臺南市政府工務局

主旨：檢送本局「臺南市政府建造執照及雜項執照簽證項目抽查復核小組」104年度第一次復核會議紀錄（彙整版），請查照。

104 年第一次會議紀錄

104 年第一次會議(續)紀錄

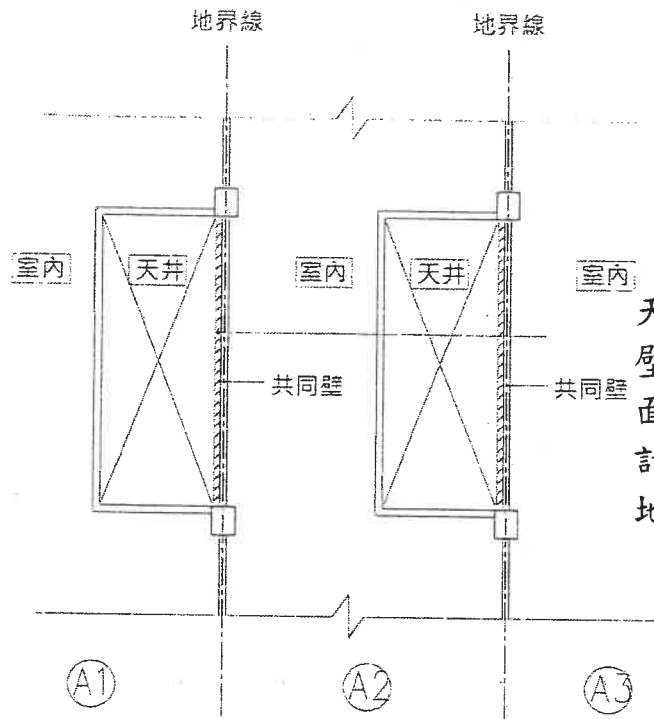
臨時提案六：本案南向垂直綠化庭園區是否認定為採光天井？應如何計算其建築面積與容積樓地板面積？於垂直綠化庭園區內所設置的戶外一般直通樓梯(鋼構乙梯)已具半小時防火時效符合防火構造規定，是否仍須檢討建築技術規則建築設計施工編第 110 條規定？如須檢討，應如何檢討？(提案人：張景堯建築師事務所)

- 一、本案為避免臨道路面西曬大面開窗採光與符合地面層停車須求，除退縮騎樓地綠化外，建築配置朝南的垂直綠化庭園，並將建築物改採面向庭園作開窗採光與陽露台設置。
- 二、垂直綠化庭園區經與結構技師討論僅設置必要性結構。垂直綠化外框結構採鋼筋混凝土樑柱構造，以維持整體鋼筋混凝土結構穩固性；將中間各樓層混凝土結構樑改採為輕量化鋼骨結構，並僅設置必要性鋼構直通樓梯、鋼構過廊與垂直綠化鋼構維修道，以利各層採光與垂直綠化維護。

- 一、本案以各層 3 號樑線處之外牆認定為建築外牆位置，其各層水平開口部分(無樓地板處)應無計入建築面積、容積樓地板面積與樓地板面積之必要。但惟上各層水平開口部分之構造物投影面積與樓地板面積，仍應計入建築面積、容

- 二、鋼構乙梯為一般戶外直通樓梯，故鋼構乙梯應無須檢討建築技術規則建築設計施工編第 110 條規定中外牆開口面積與無須加設防火牆之必要；但仍應依建築設計施工編第 110 條規定檢討鋼構乙梯構造之防火時效，距離基地境界線未達 1.5 米範圍內，鋼構乙梯構造應具有一小時以上防火時效；距離基地境界線在 1.5 米以上未達三公尺範圍內，鋼構乙梯構造應具有半小時以上防火時效。上述距離以基地境界線到樓梯扶手外緣作計算。

提案一附件

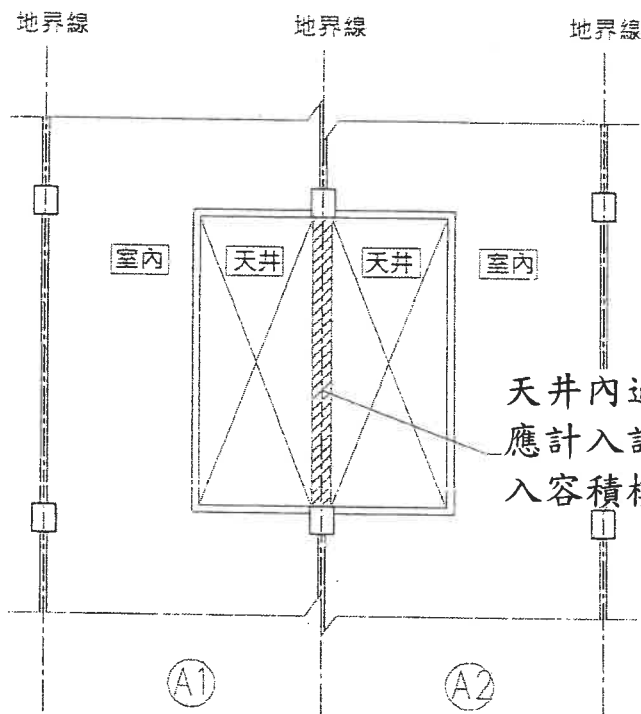
提案一：連棟透天天井內之共同壁外露樑是否計入建築面積疑義？
提請討論。(提案人：周貞國 建築師)

若天井內之共同壁乃臨接鄰戶之室內空間，其外露樑投影面積應無計入建築面積之必要。但若與鄰戶臨接之相對位置亦為天井，則其結構性之過樑應自地界線分別計入建築面積。

決議：本案採通案決議：連棟透天型態建築物之天井內共同壁之外露樑或過樑，其建築面積計算，依 89.10.5 台內營字第 8984527 號函釋規定，其天井內過樑(無共同壁體)、或扣除室內與共同壁壁體之剩餘露樑水平投影面積(有共同壁體)，應計入計築面積，但不計入容積樓地板面積檢討。

示意圖b

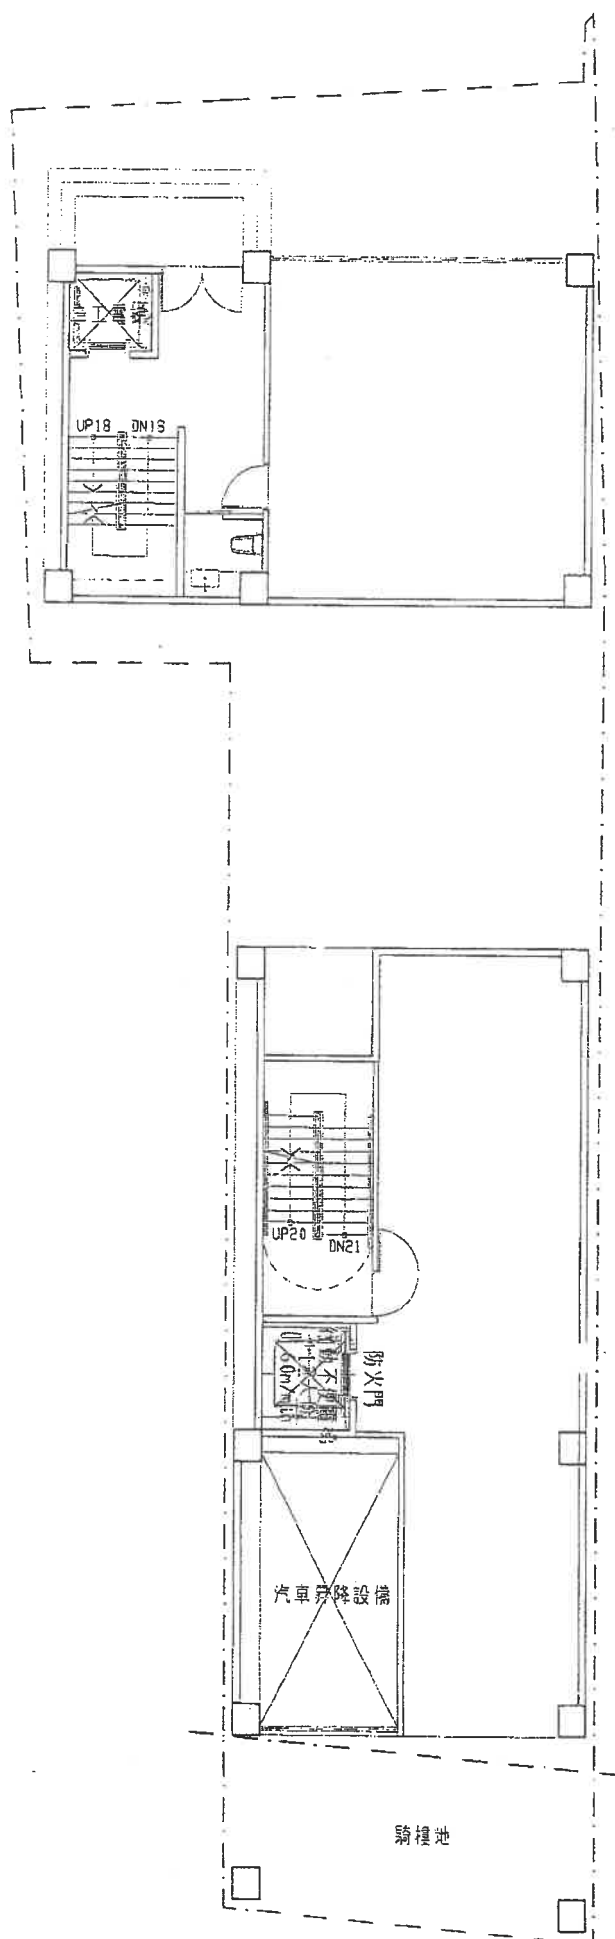
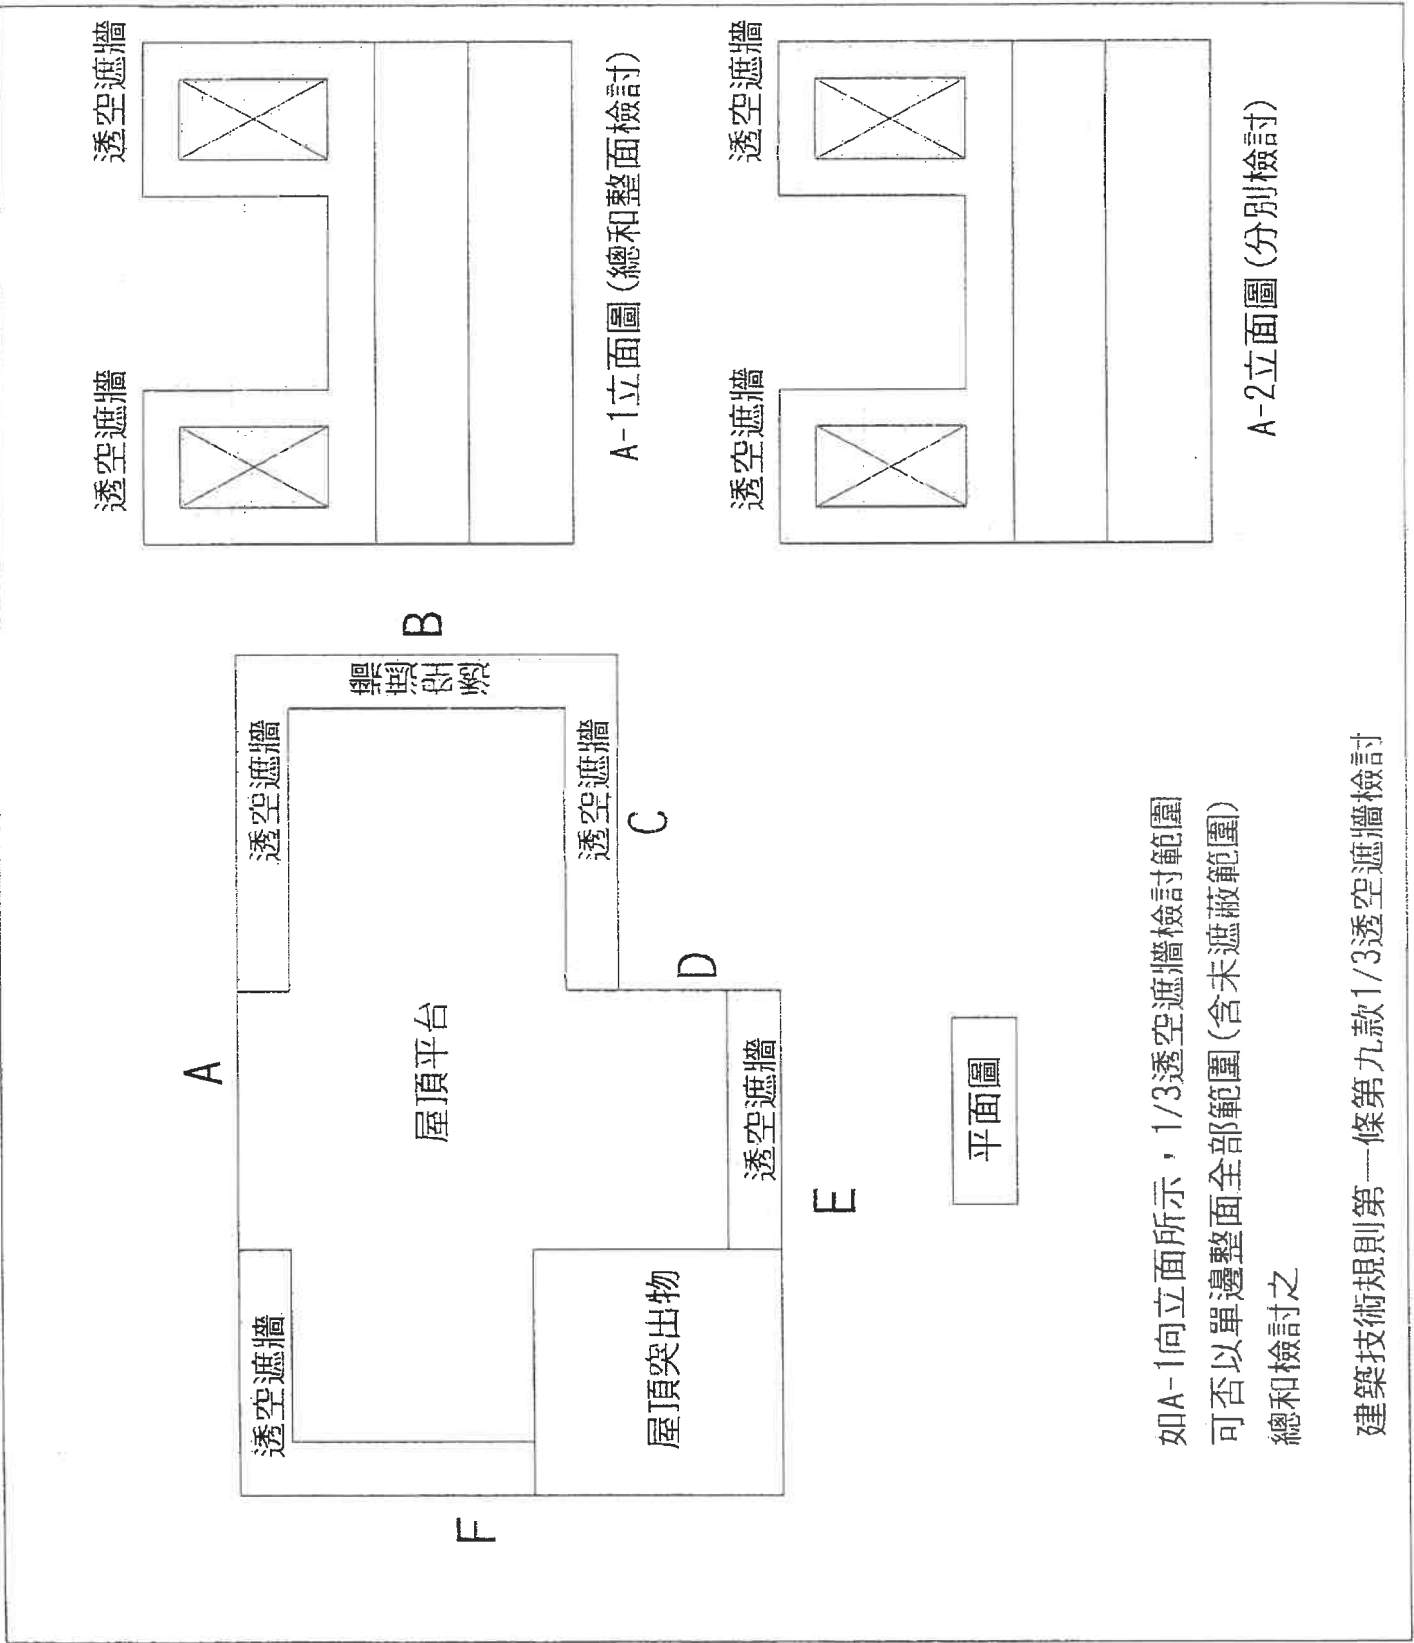
- 一、本案基地因條件限制，擬使用汽車升降設備取代車道，依技術規則設計施工編第 59 條之 1 第 2 款規定，本案無設置汽車坡道且汽車數量小於 30 輛，是否仍需自騎樓退縮 2 公尺設置？敬請釋疑。(詳附件一)
- 二、如 A-1 向立面所示，1/3 透空遮牆檢討範圍可否以單邊整面全部範圍(含未遮蔽範圍)總和檢討之，敬請釋疑。(詳附件二)

如A-1向立面所示，1/3透空遮牆檢討範圍
可否以單邊整面全部範圍(含未遮蔽範圍)
總和檢討之

- 一、停車空間數量未超過 30 輛以下，其汽車昇降設備之出入口鄰接騎樓(人行道)者，免受技術規則設計施工編第 59 條之 1 第 2 款及第 136 條規定限制，即免留設自該騎樓(人行道)內側境界線起退讓 2 公尺之緩衝車道。
- 二、建築物突出屋面之三分之一以上透空遮牆檢討，須扣除依法應設置女兒牆(或欄杆)所佔面積後，再依各「有施作透空遮牆的範圍內」個別檢討其三分之一透空率，無施作透空遮牆之面積均不得計入檢討，非以單邊整面之面積合計檢討，亦非以建築物四面全部合計檢討。

提案三附件

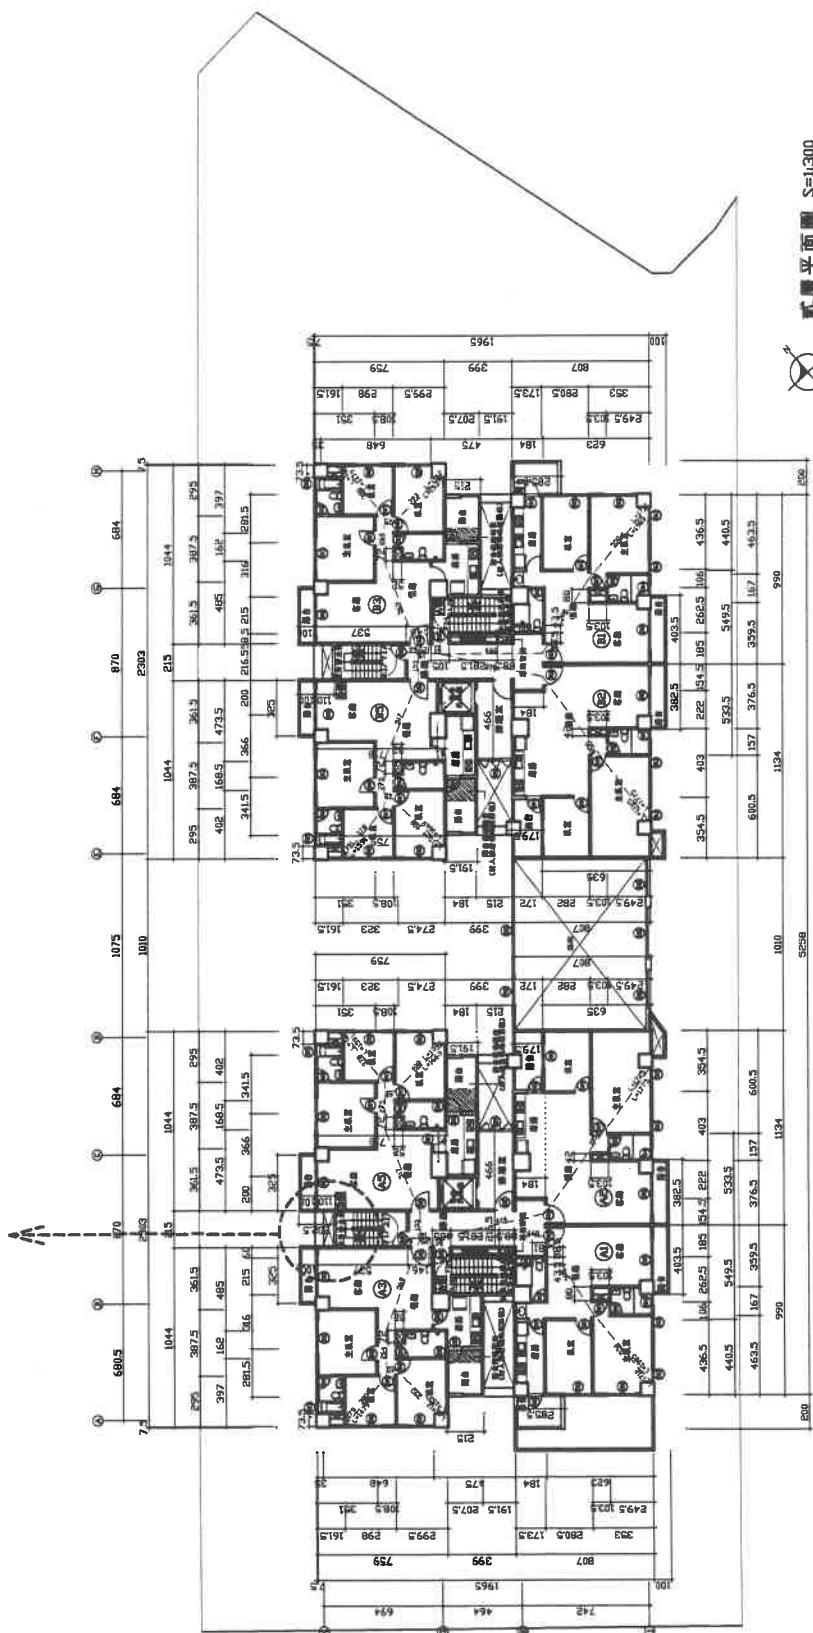
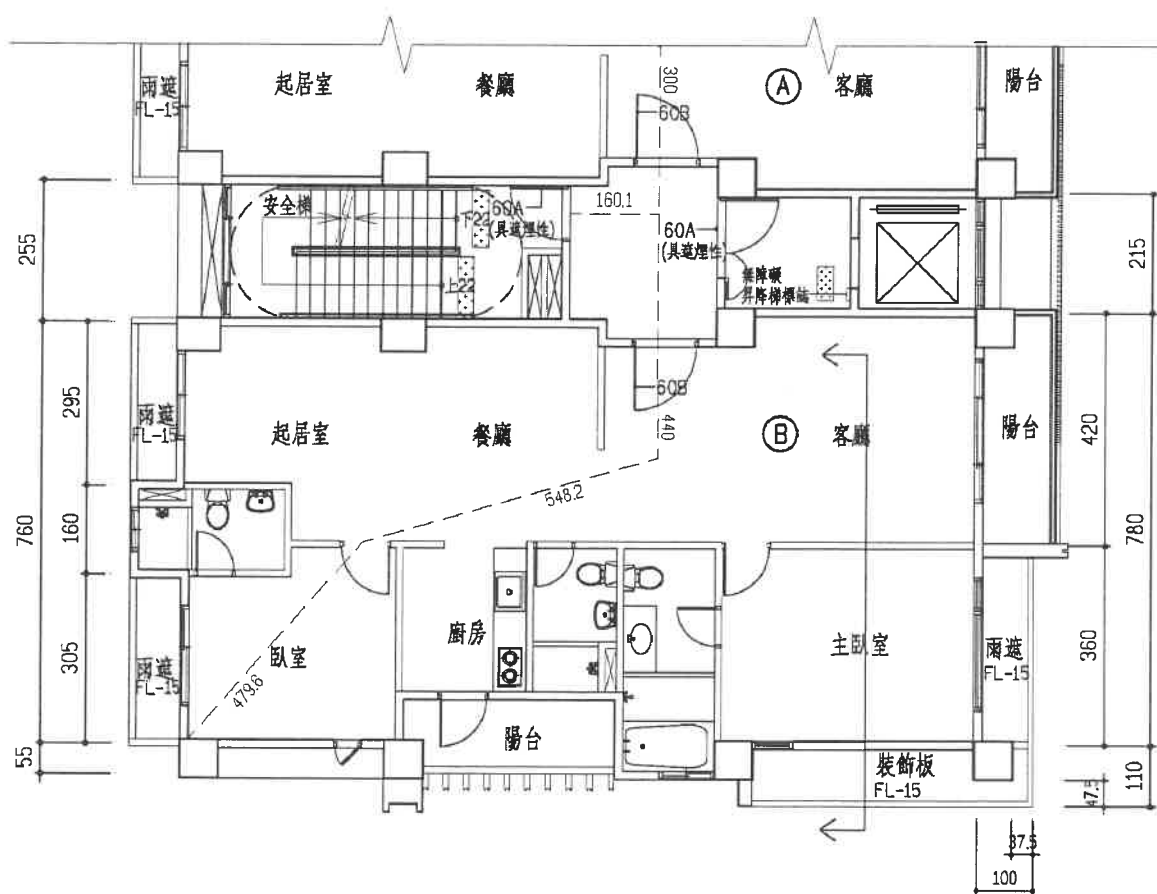
說 明：針對建築技術規則建築設計施工編第 97 條第 1 項第 1 款第 2 目所規定之「安全梯與建築物任一開口之距離，不得小於兩公尺。」該處所指之距離，認定方式該如何計算量測，請詳見附件圖例所標示“a”之直線距離或“b”之直線距離，是否任一方式皆符合直線量測之規定？

a 或 b 任一直線距離 $\geq 2m$ 皆符合直線量測之規定。

決 議：本案採個案決議：本案建築物設置陽台，其陽台外緣與安全梯之水平直線距離大於 2 公尺，尚符合內政部營建署 100.02.15 營署建管字第 1000001383 號函釋規定。

提案四(附圖一)

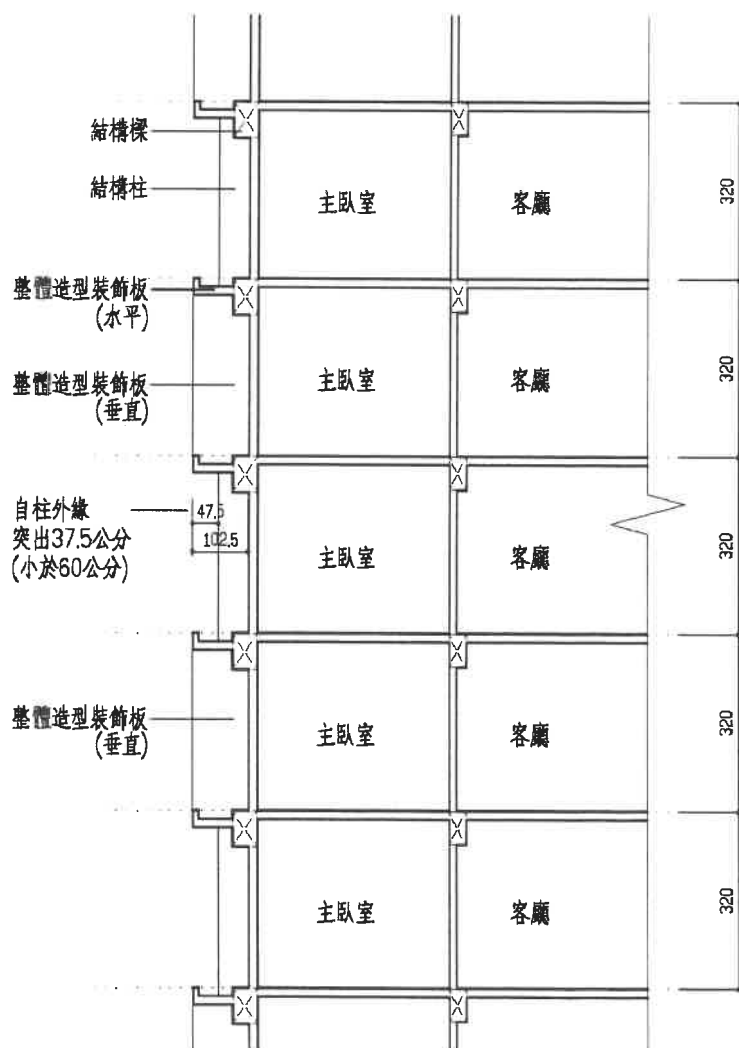
- 一、依 103 年「台南市政府建造執照及雜項執照簽證項目抽查復核小組」第一次會議提案六之決議辦理。
- 二、本案設置於側向之裝飾板，係為延續正向雨遮之水平線條，以形成立面轉角之連續框架視覺效果(參考外觀透視)構造上採降版 15 公分，且該部分之外牆僅設置一寬 60 公分之外推窗，其餘部分為實體牆(詳平、剖面圖說)。裝飾版突出外緣為 47.5 公分，小於 60 公分，尚符合決議內容規

決 議：本案採個案決議：同意依臺南市建築師公會意見辦理。

高雄市雨遮認定方式

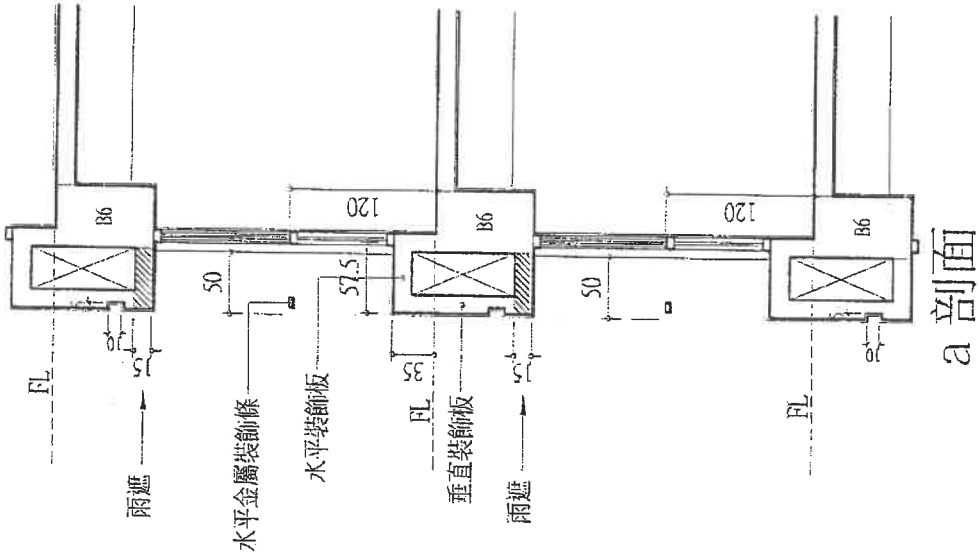
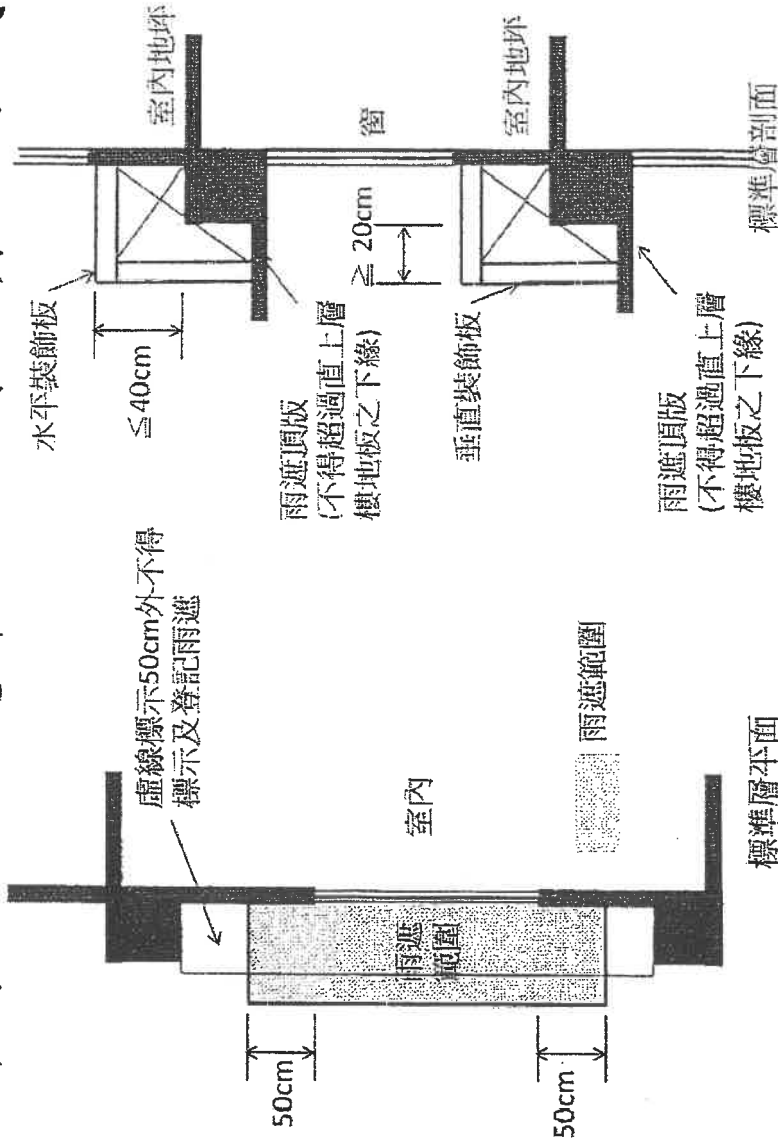
- 一、依內政部 100.4.15 台內營字第 10008022591 號函示有關雨遮相關規定辦理。
- 二、本案雨遮板考量建築物造型及立面景觀加設與雨遮板一體構築之水平及垂直裝飾板（詳本提案附件圖說）

建議雨遮及裝飾板僅能擇一標示；考量建築物立面造型變化，另提出高雄市雨遮認定方式供各位先進參考，再提請討論。

決 議：本案採個案決議：考量增加建築物立面造型變化，以提昇整體都市景觀，得於雨遮板加設整體構築之水平及垂直裝飾板。

北向立面圖造型牆

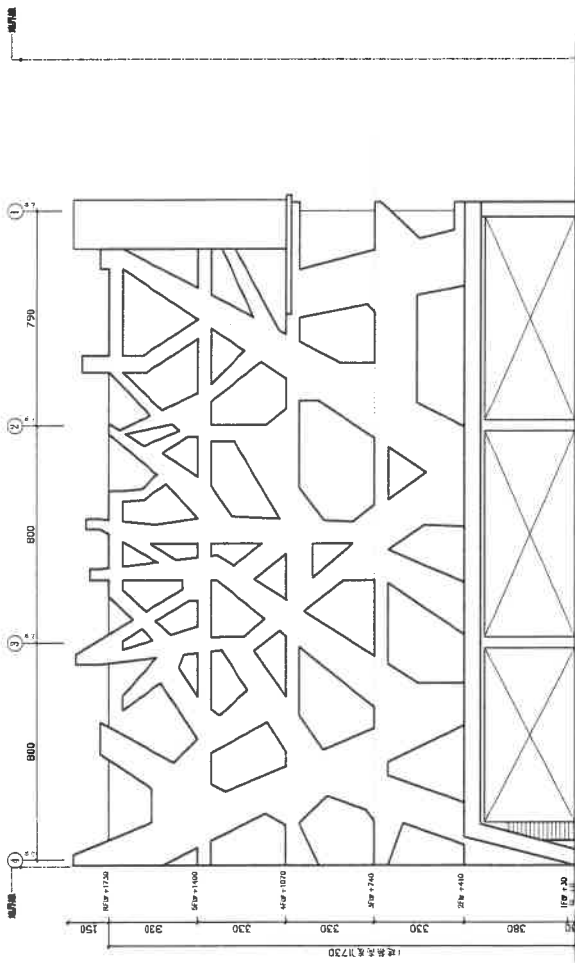
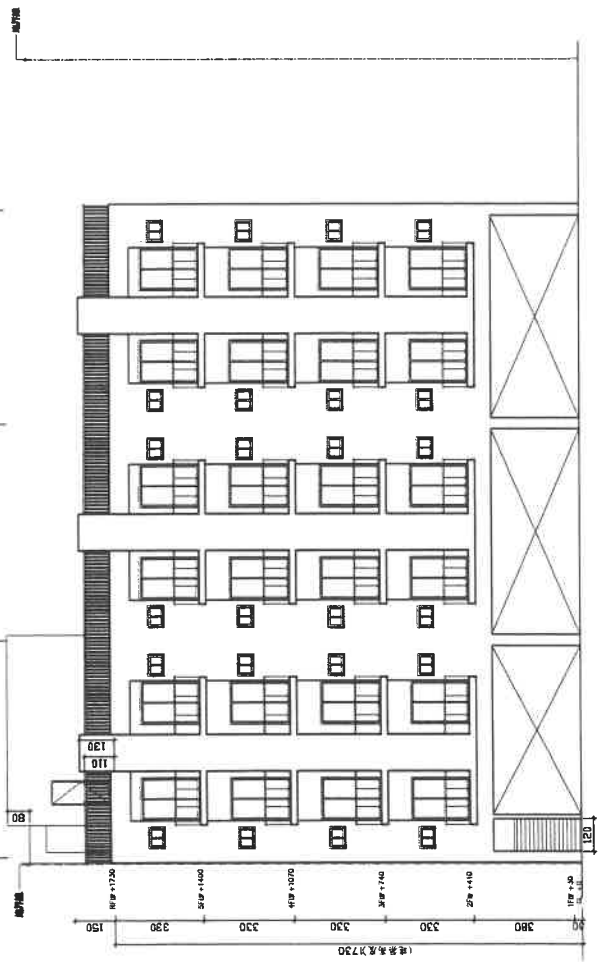
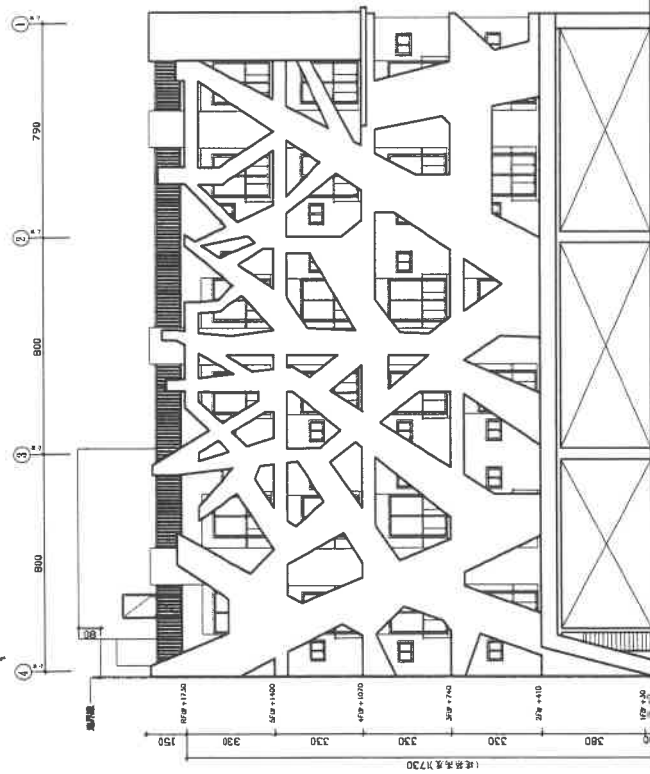
- 一、本事務所在善化區 LM 特區有一類似設計案件，建物立面有一 RC 造型牆，該案經過都審程序、建管二股審查、使管審查通過取得使用執照(如附件一)。
- 二、今本事務所在東區自由段設計一個同樣造型建物，於 104.1.21 於建管一股與郭股長討論，郭股長認為無法延用善化區 LM 特區上述案例，RC 造型牆需申請或是否計入面積需經過法令研討決定(如附件二)。

- 一、此造型牆模式比照在臺南市善化區善新段 232 地號(經過都市設計審議，102 南工造字第 04480 號建照)並已取得使用執照的案件。
- 二、該造型牆因為與外牆分開，所以不影響後面外牆及陽台的通風及開口檢討，且具美學考量設計，以個案方式同意比照上述案件，該造型牆不計入面積。

決 議：本案採個案決議：本案建築物外牆之外側再設置鋼筋混凝土造之框架式造型牆尚非所不許，惟其結構水平過樑應計入建築面積檢討，且二分之一以上為透空(水平過樑及其他水平飾板之投影面積不得超過二分之一)；又造型牆外緣與外牆之水平距離(淨深度)不得超過 2 公尺；並須檢討陽台立面(不含欄杆)面積之二分之一開口率，且不得違反有關採光、通風、防火避難設施(避難層出入口、貳層以上樓層之緊急進口)等相關法令規定。
